Comune di
MARZABOTTO

Comune di
VERGATO

**DOCUMENTO DI OSSERVAZIONI D'UFFICIO AL PSC E AL RUE
ADOTTATI E CONSEGUENTI MODIFICHE DA INTRODURRE ALLA
PROPOSTA DI ACCOGLIMENTO**

COMUNI DI MARZABOTTO E VERGATO
OSSERVAZIONE D'UFFICIO AL PSC E AL RUE ADOTTATI
E CONSEGUENTI MODIFICHE DA INTRODURRE IN BASE ALLA PROPOSTA
DI ACCOGLIMENTO

Osservazioni n.: 8

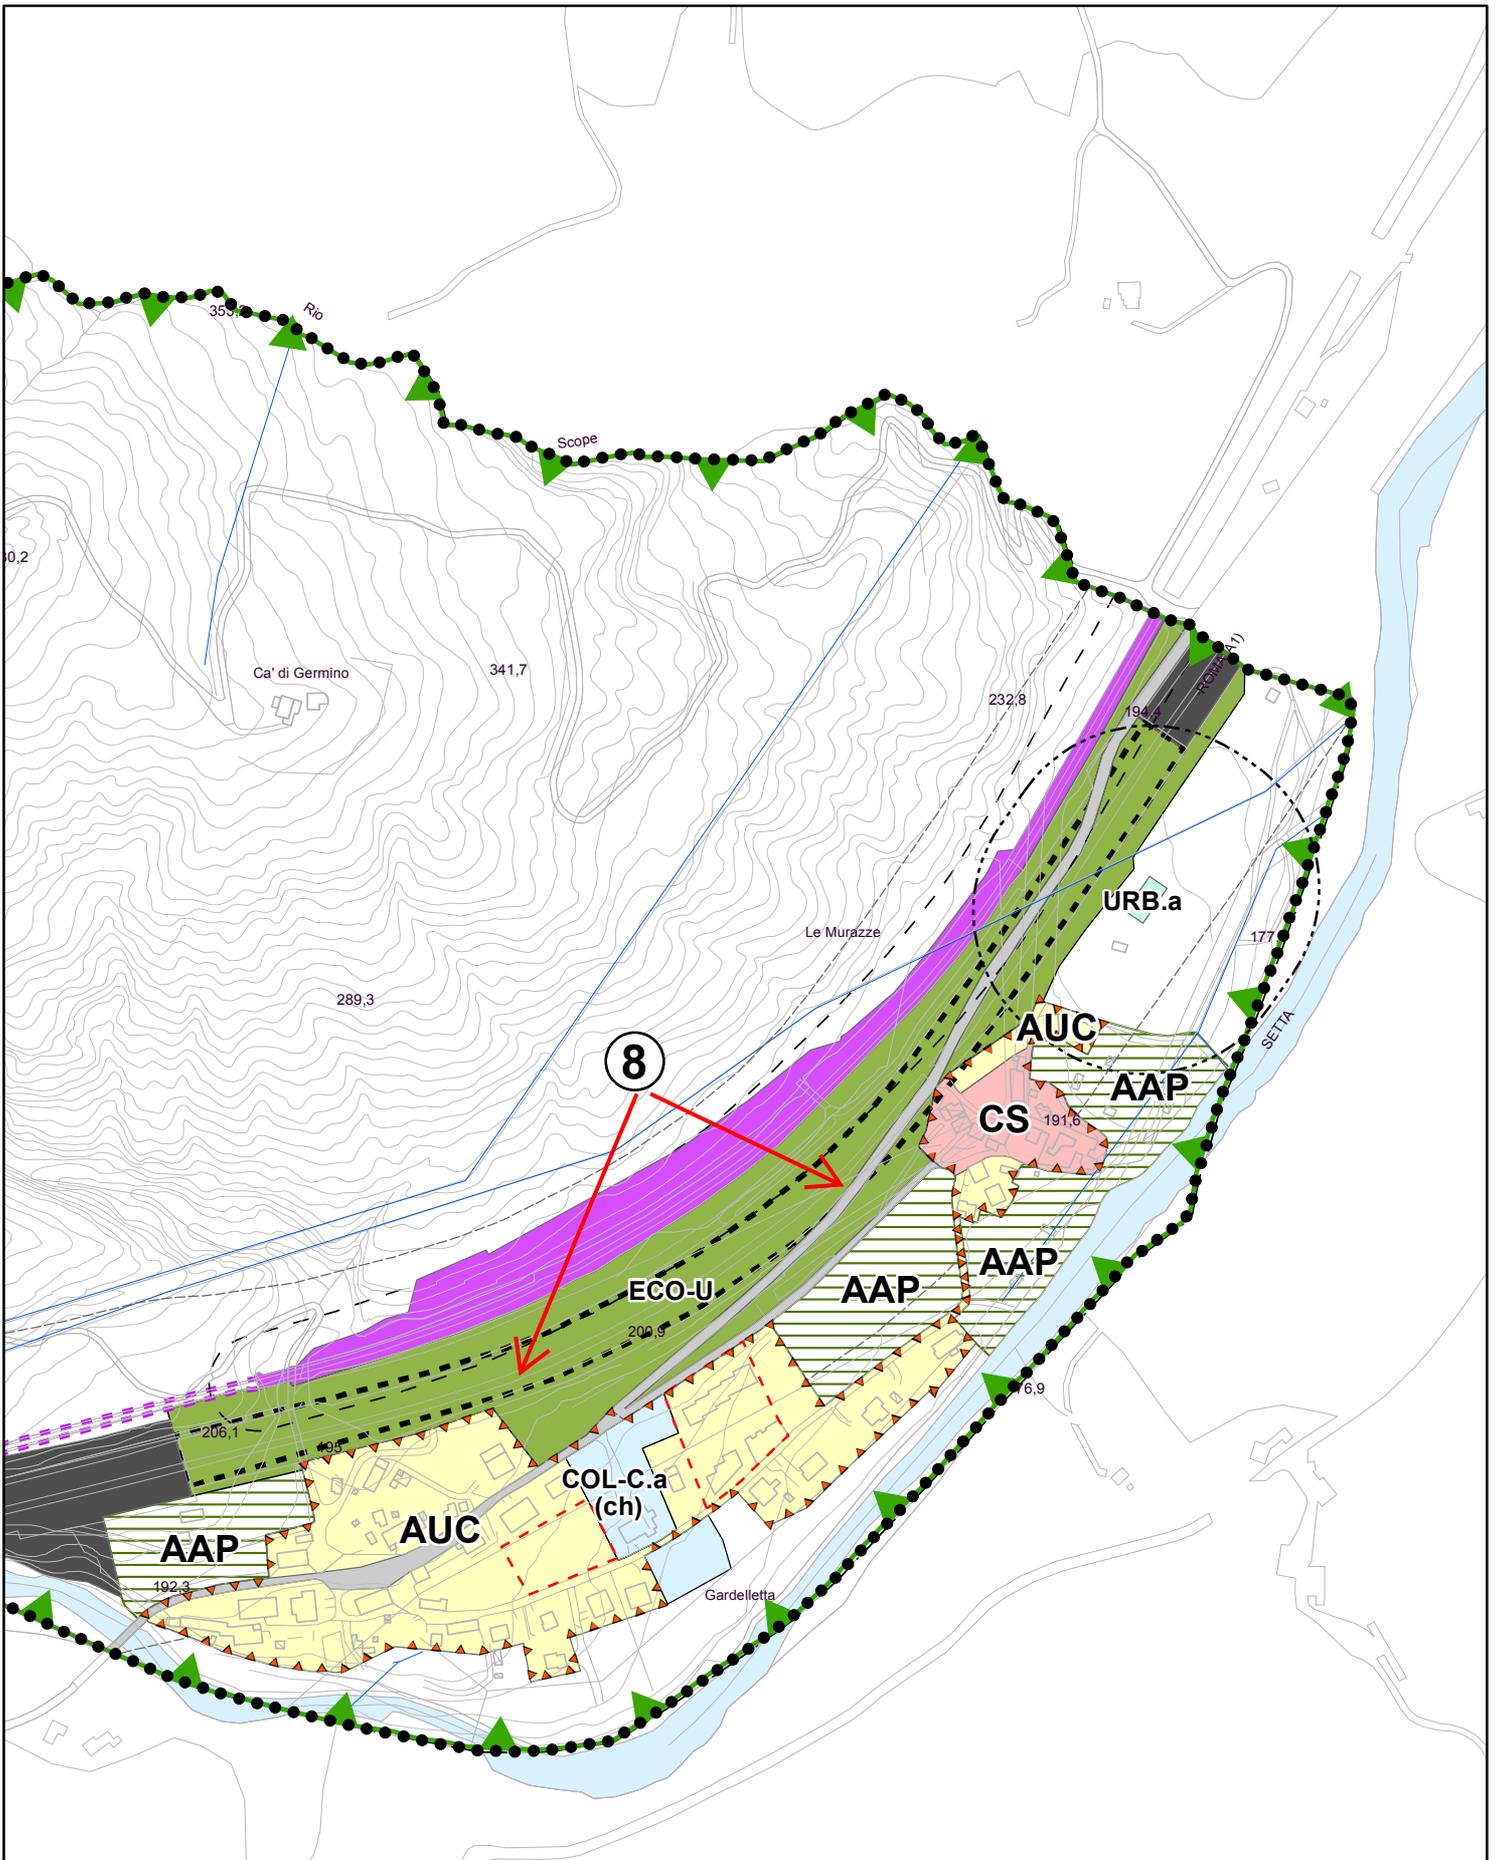
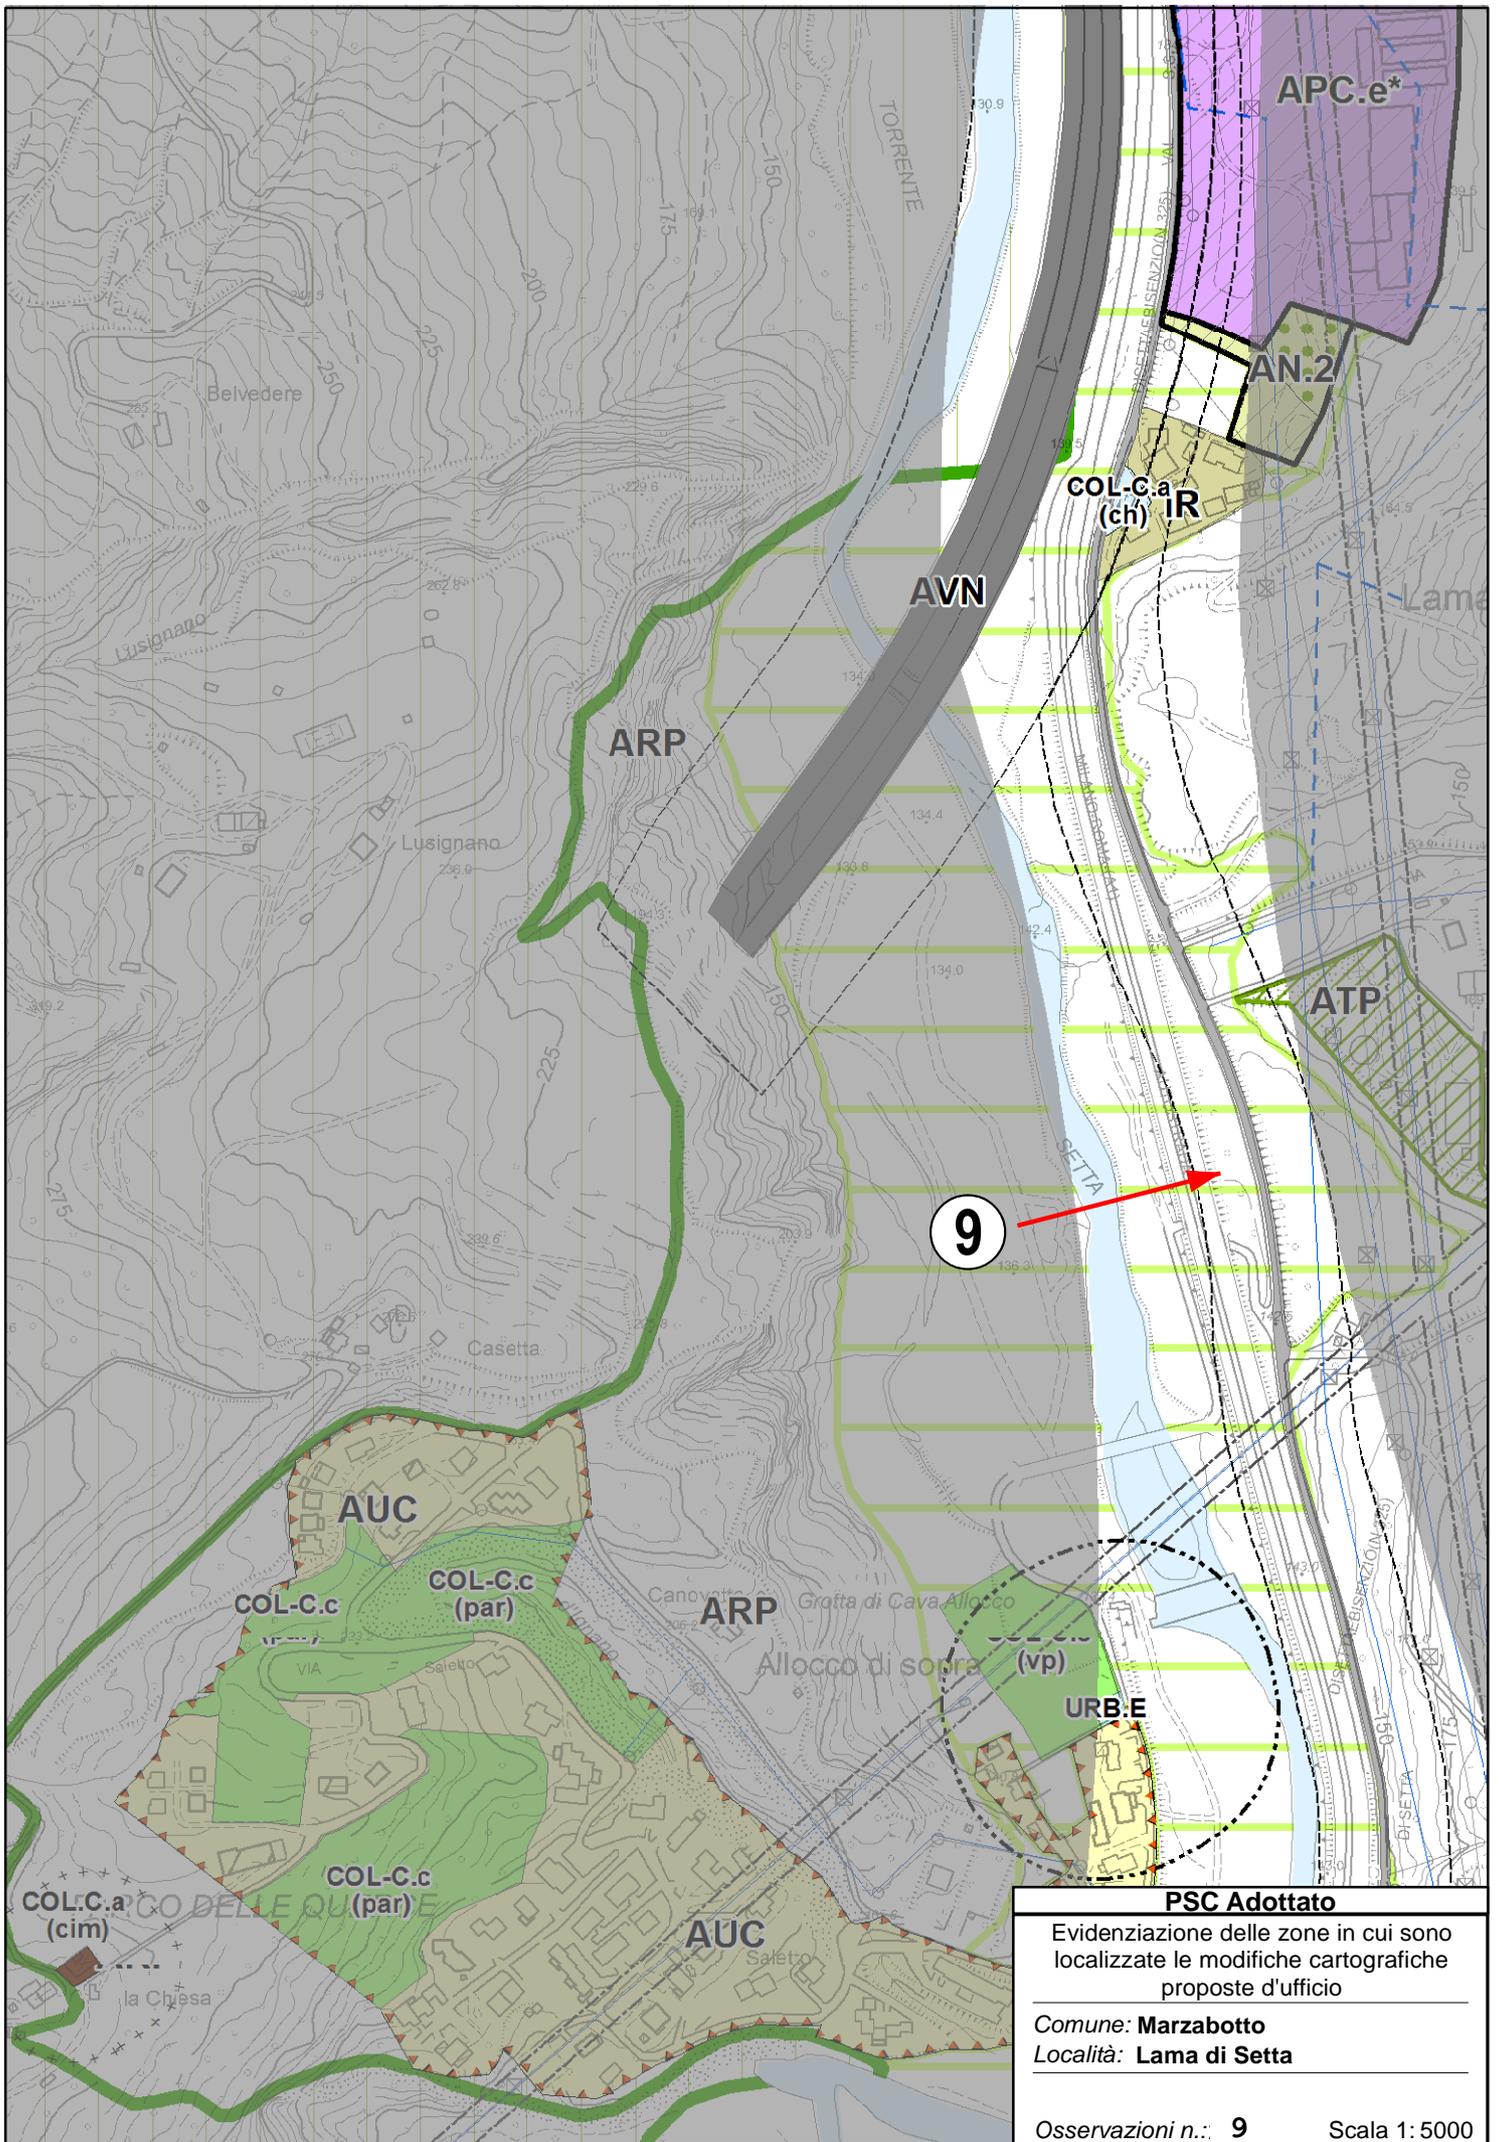
- Evidenziazione della viabilità provinciale, della corretta perimetrazione dell'area autostradale interrata e della soprastante area verde di proprietà di Autostrade, indicata come ECO.U (8)

PSC Controdedotto
 Evidenziazione delle zone in cui sono localizzate le modifiche cartografiche proposte d'ufficio
 Comune: **Marzabotto**
 Località: **Lama di Setta**
 Osservazioni n.: **9** Scala 1: 5000

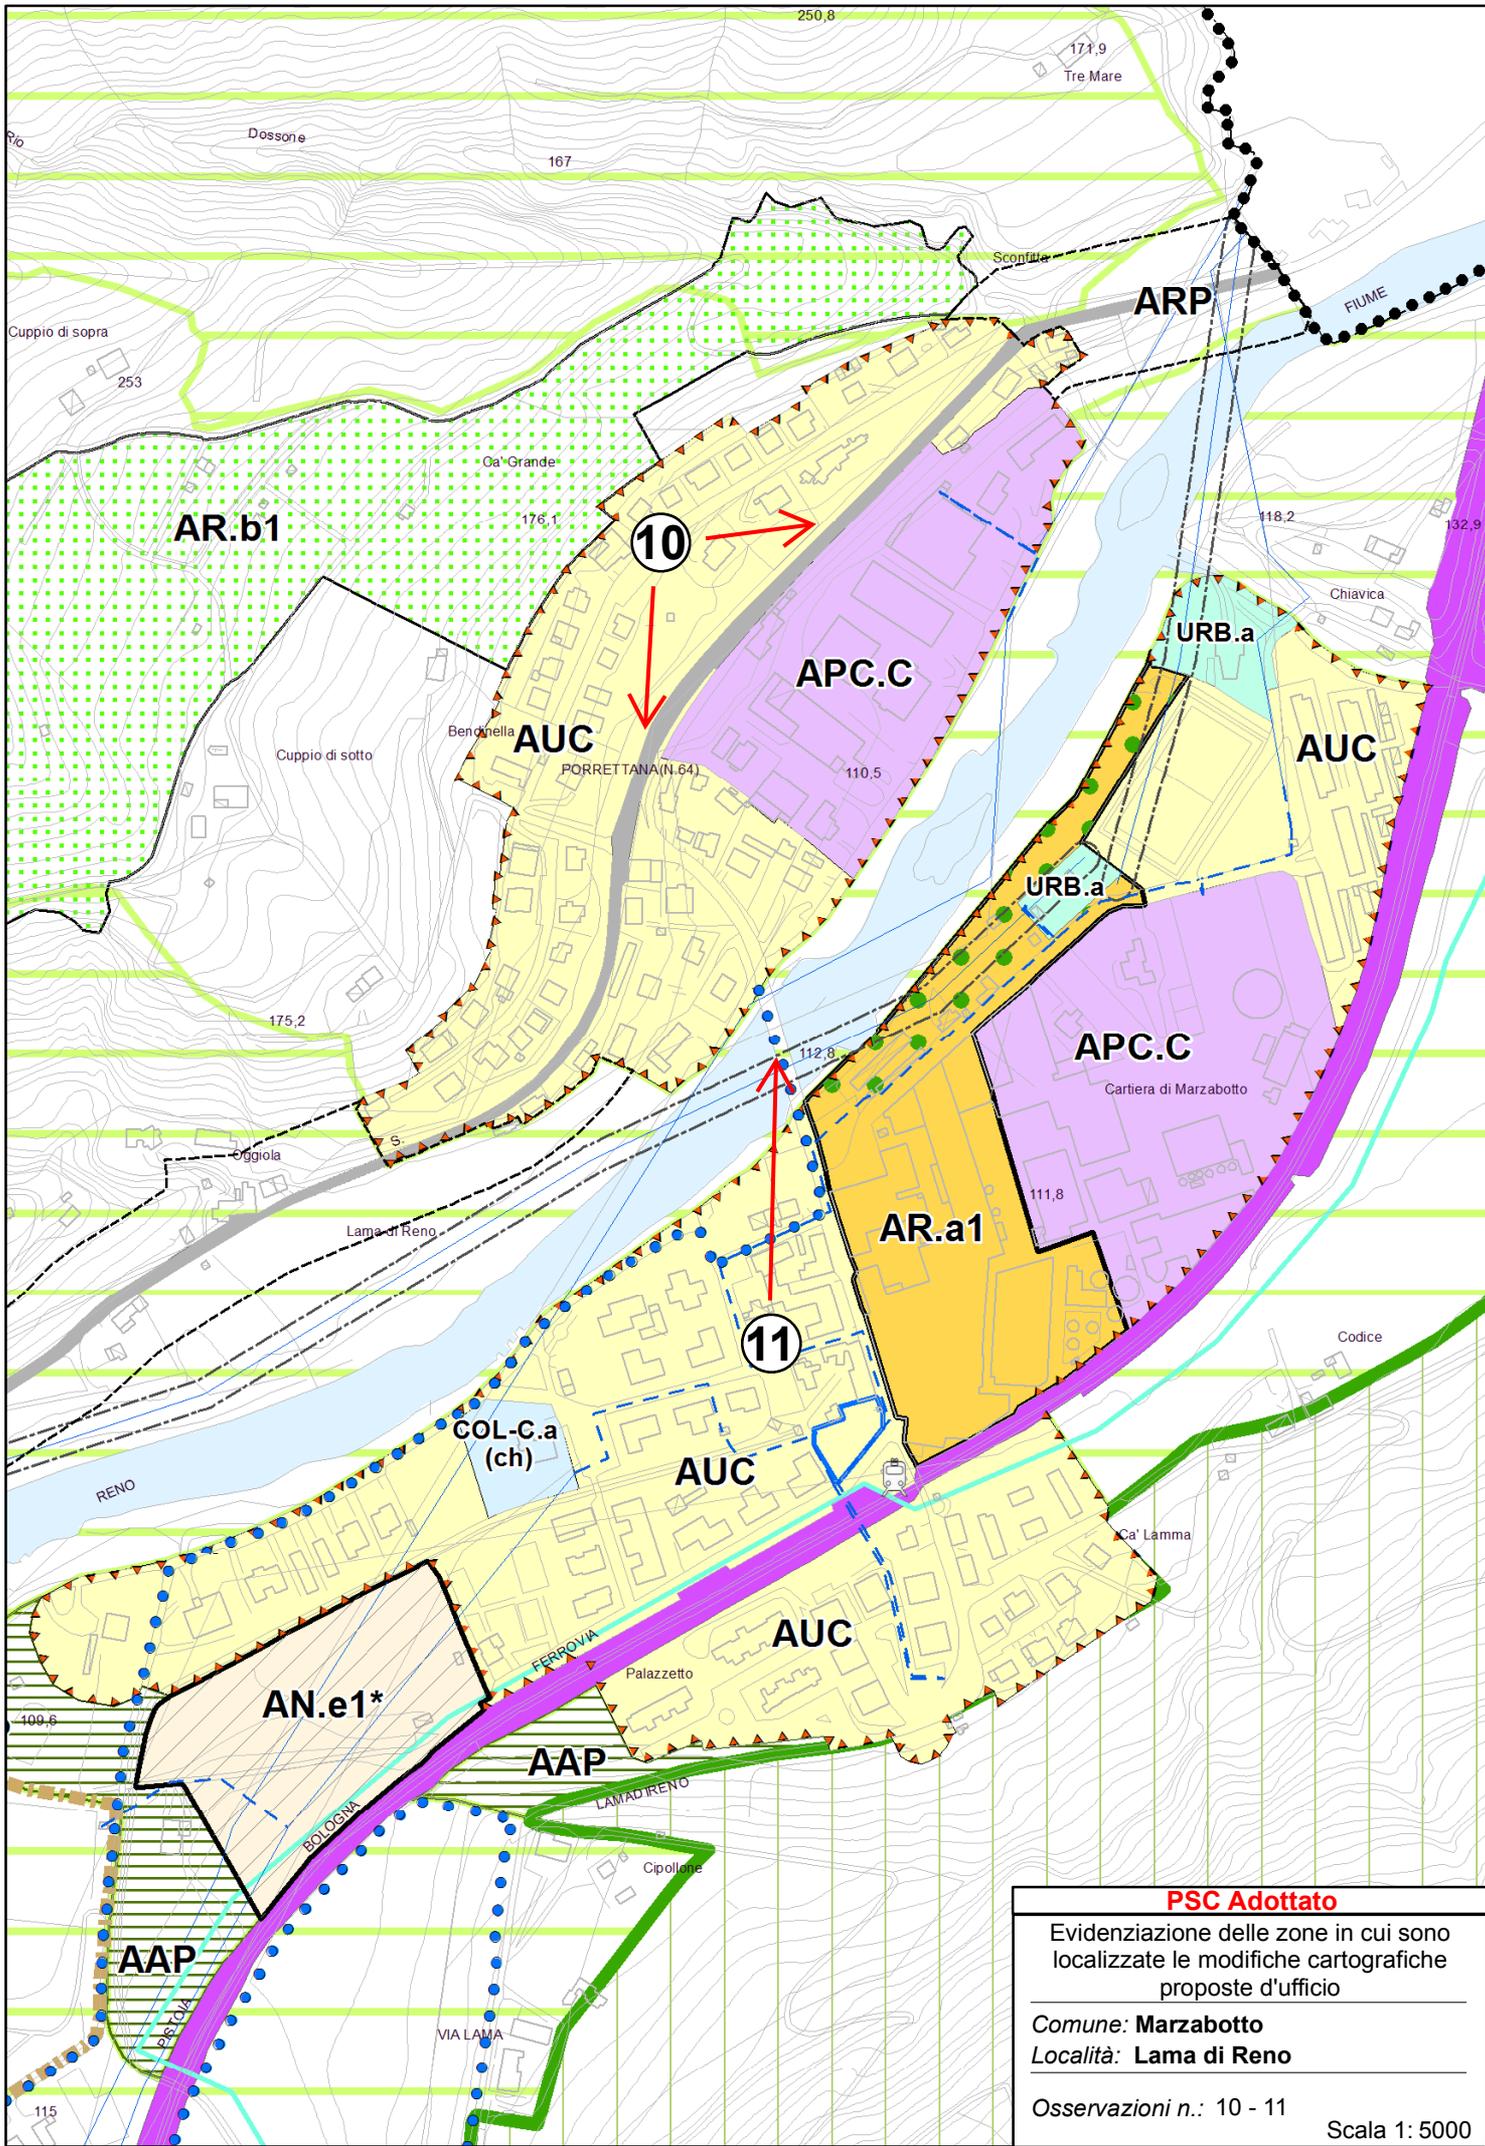
- Evidenziazione del tracciato autostradale A1 dismesso (9)
